ASSOCIATION POUR LE DÉVELOPPEMENT
DES DÉPLACEMENTS À VÉLO
DANS L'AGGLOMÉRATION BRIOCHINE.

Objet : Aménagements pour déplacements sécurisés à vélo sur le tracé TEO Armor-cité.

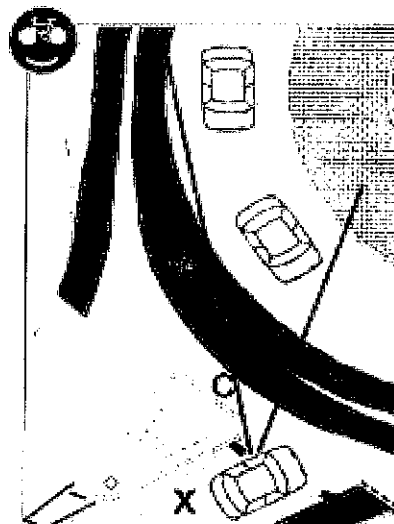
La mise en place d'une **matérialisation renforcée de la trajectoire cyclable dans les giratoires est à notre sens un réel atout pour la sécurisation et la visibilité des cyclistes** comme illustré ci-contre.

Les pictogrammes sur la voirie rappellent l'existence des vélos. **A minima, nous demandons que ceux-ci soient mis en place autour des ronds point (au centre de la voie partagée avec les véhicules motorisés),** ainsi que des **merlons en entrée et sortie**, pour ralentir la voiture mais aussi protéger les vélos entrants ou sortants des ronds points.
